## KONTROLLE DER BEIDEN ZYL.SCHRAUBEN M8X100 DES KURBELGEHÄUSE BEI ROTAX® MOTOR TYPE 912/914 SB-912-047UL SB-914-032UL

### SB-912-047

### SB-914-032

Kontrolle der beiden Zyl.Schrauben M8x100 TNr. 440427 des Kurbelgehäuse bei ROTAX<sup>®</sup> Motor Type 912/914.

(siehe dazu Bild 1 und 2)

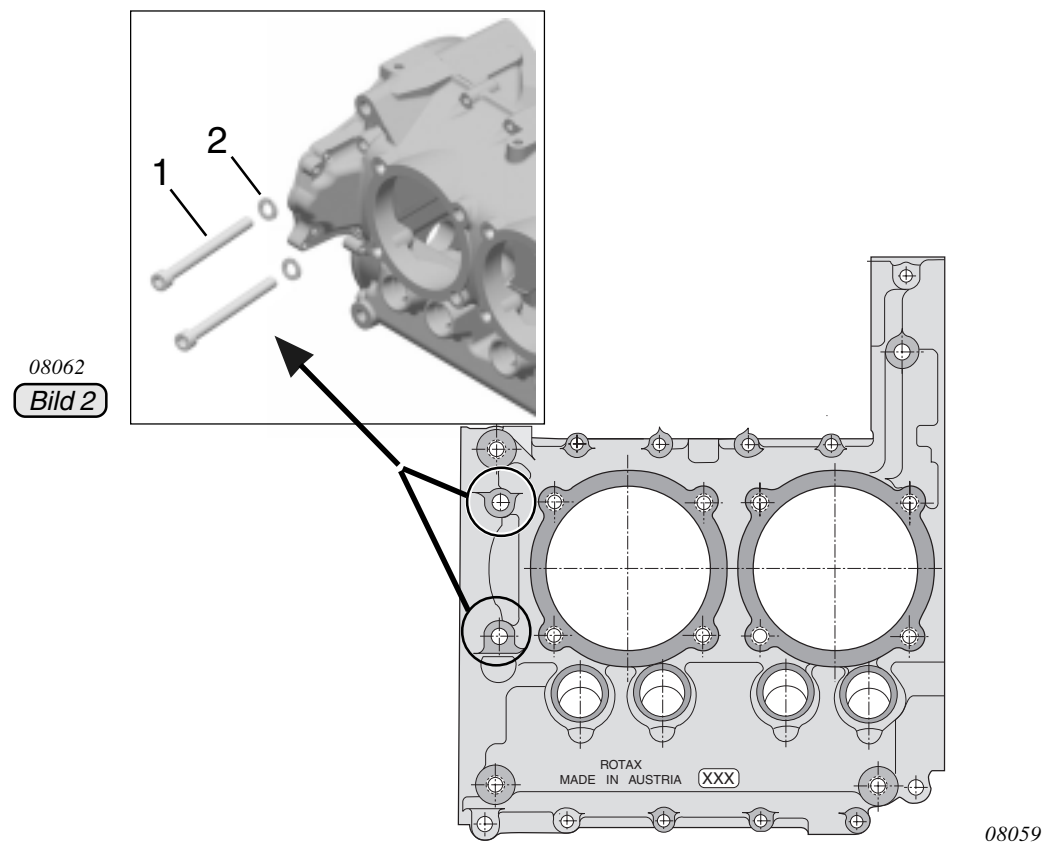
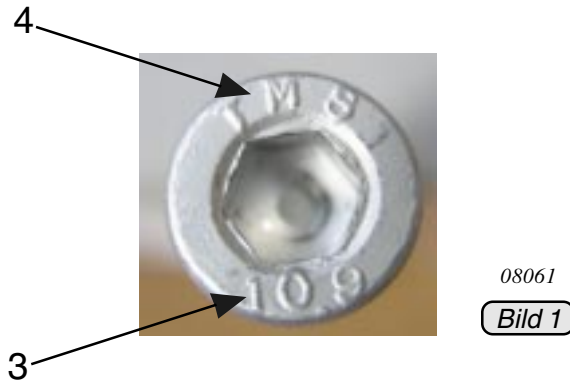
◆ **HINWEIS:** Neben der Qualitätsangabe 10.9 (3) muss der Herstellercode am Schraubenkopf abgelesen werden. Schrauben mit dem Herstellercode TMS (4) können betroffen sein und sind auf jeden Fall zu tauschen.

- Betroffene Schrauben (1) samt Federring (2) erneuern. Anzugsdrehmoment 30 Nm.

■ **ACHTUNG:** Sollte beide Schrauben betroffen sein und ersetzt werden müssen, so ist zuerst nur eine Schraube samt Federring zu tauschen. Eine der beiden Schrauben ist samt Federring zu demontieren und zu tauschen bevor die zweite Schraube gelockert und entfernt wird. Nachdem die eine Schraube samt Federring getauscht wurde, ist die zweite Schraube zu demontieren und eine neue Schraube samt Federring zu montieren.
